[ID_VIP 7374] Progetto agrivoltaico Stornara 1 della potenza complessiva di 48,278 MWp, incluse opere ed infrastrutture strettamente necessarie da realizzare nel comune di Stornara (FG) in località "Contessa", nonché opere di connessione da realizzare nel comune di "Stornara" (FG) in località "Posta di Torre".

Procedura riferita alla VIA, ai sensi del D. Lgs. 152/2006 - art. 23 (PNIEC).

Richiesta integrazioni al SIA e alla documentazione di progetto.

Fig.4 - Tavola degli impianti Fotovoltaici già presenti nel raggio di 2 km

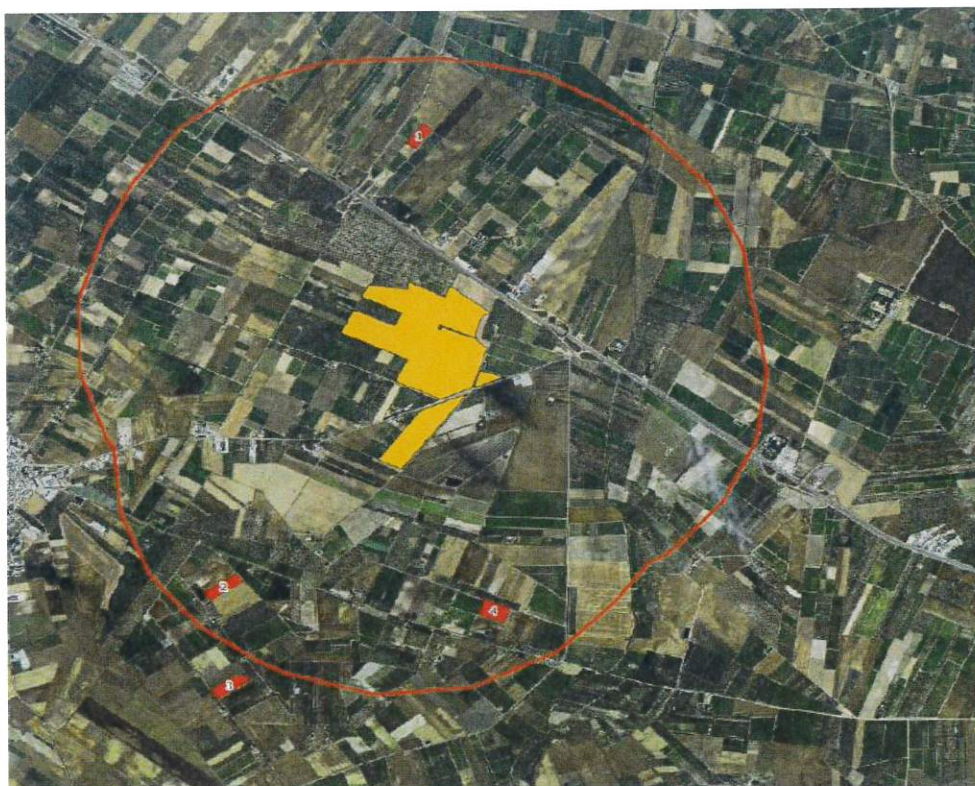
8. preso atto di quanto riportato dal Proponente nell'elaborato con codice R_06_STO al Capitolo 6 ossia che *"... alla data del 31/07/2021 ... non vi sono in itinere altri progetti simili [a quello qui in valutazione] ... sul medesimo territorio ..."*, si chiede di voler **aggiornare la valutazione degli impatti cumulativi** considerato quanto riscontrato dalla Scrivente ossia che nelle vicinanze dell'impianto di cui trattasi risultano presenti, tra gli altri, gli impianti (comprese le relative opere di connessione) identificati al MiTE con ID_VIP 4583, 7521,7454,7373 e 7407;

Fig.2 - Tavola delle aree non idonee ricadenti nel buffer di 3 km (valore RAVA)

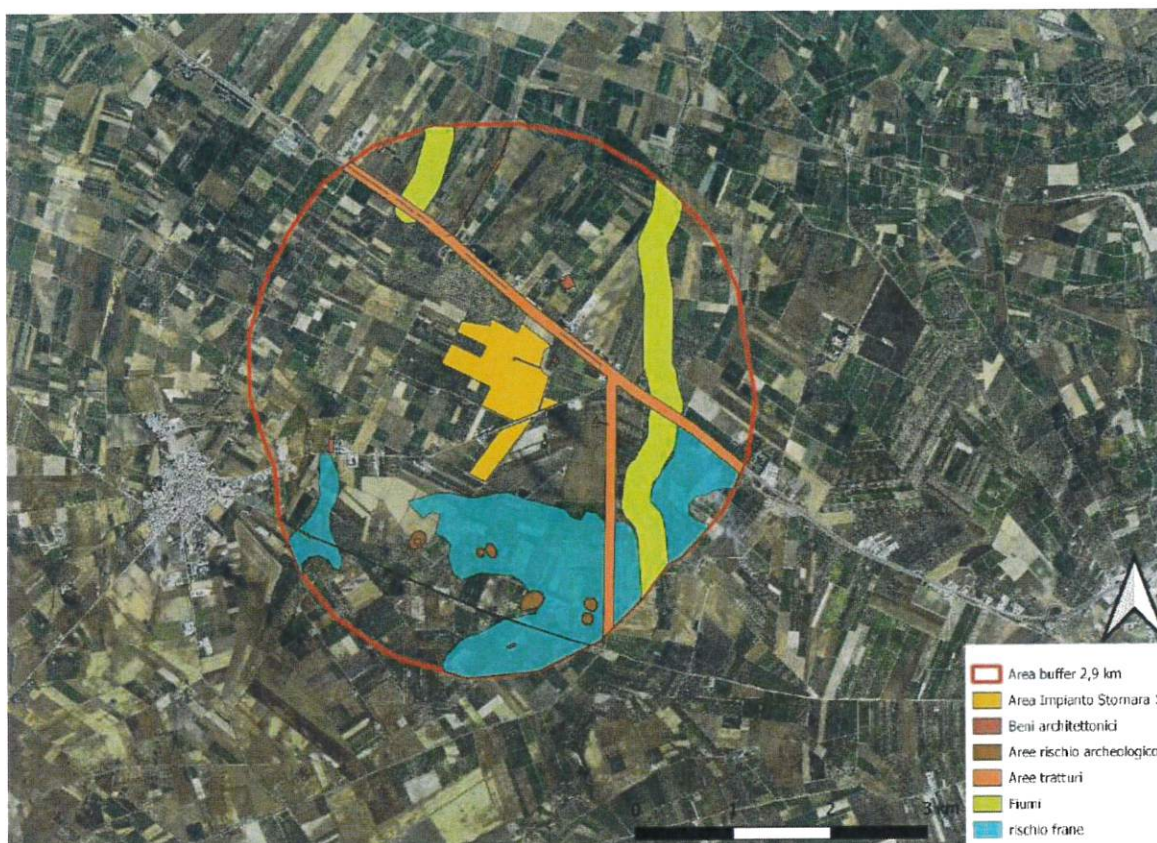
9. viste le valutazioni compiute dal Proponente in riferimento alle aree non idonee alla localizzazione dell'impianto di cui trattasi, si chiede di voler compiere la medesima **valutazione degli impatti del progetto rispetto ai cavidotti e alle opere annesse all'impianto** (sottostazione e area stazione TERNA) includendo quindi in tutte le cartografie già predisposte i relativi tracciati e ingombri delle opere annesse;

Elaborato predisposto dal Proponente - 2_01_PPTR-Interferenze

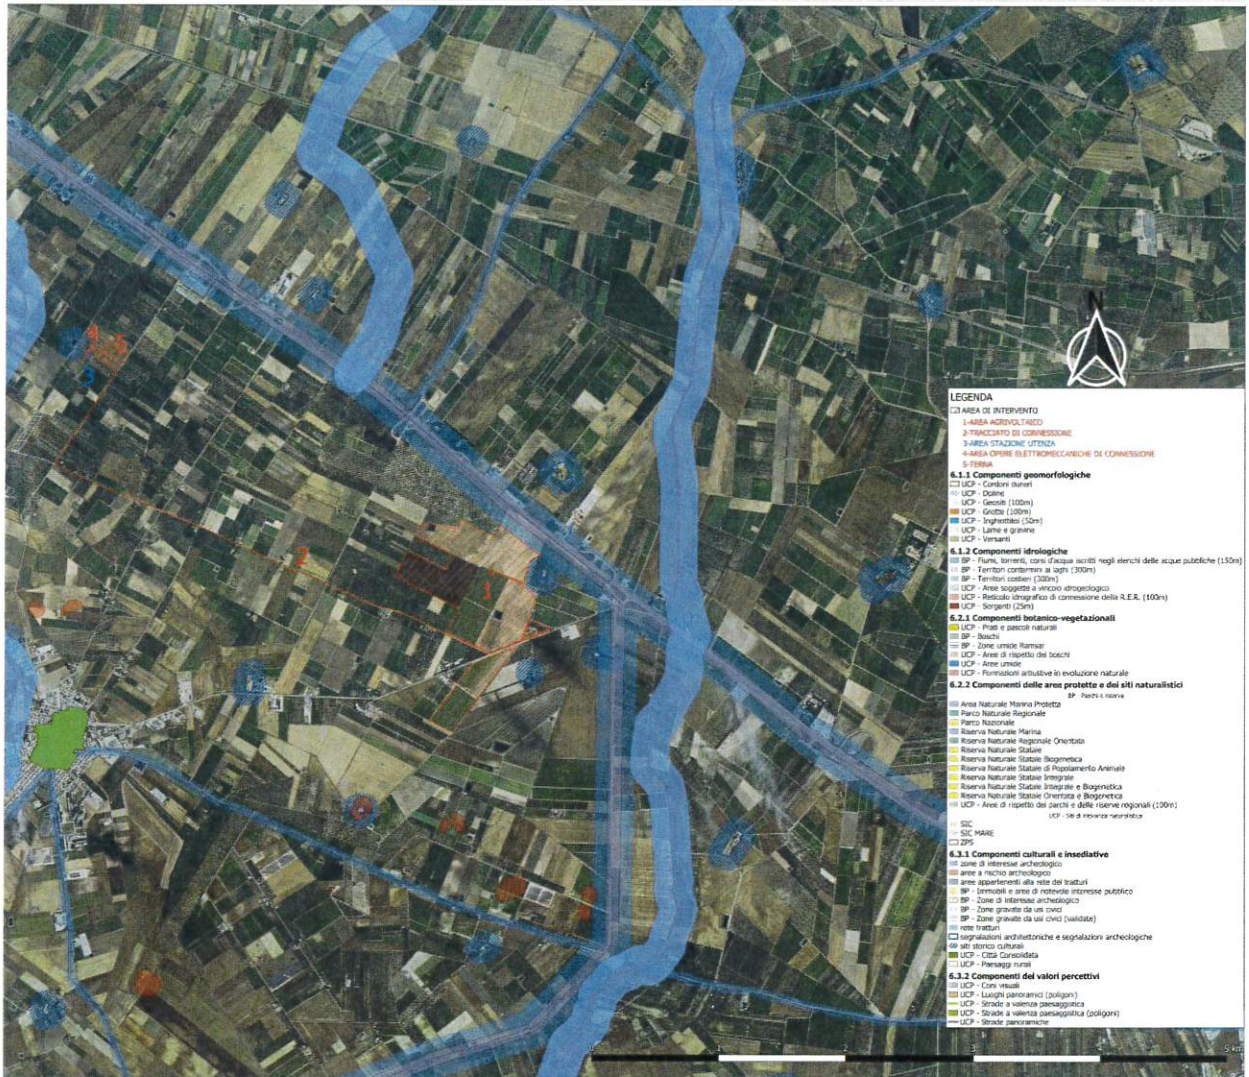
11. preso atto della **disamina compiuta dal Proponente rispetto al PPTR**, considerato che nel buffer dell'impianto di cui trattasi sono presenti masserie (Masseria Contessa Mannelli, Posticciola, Cannone, Gianlorenzo, Schiavulli, la Contessa etc.) e tratturi (cfr. p. 89 e 90 del SIA) si chiede di voler esplicitare sia descrittivamente che graficamente gli accorgimenti progettuali necessari finalizzati alla tutela delle predette emergenze;
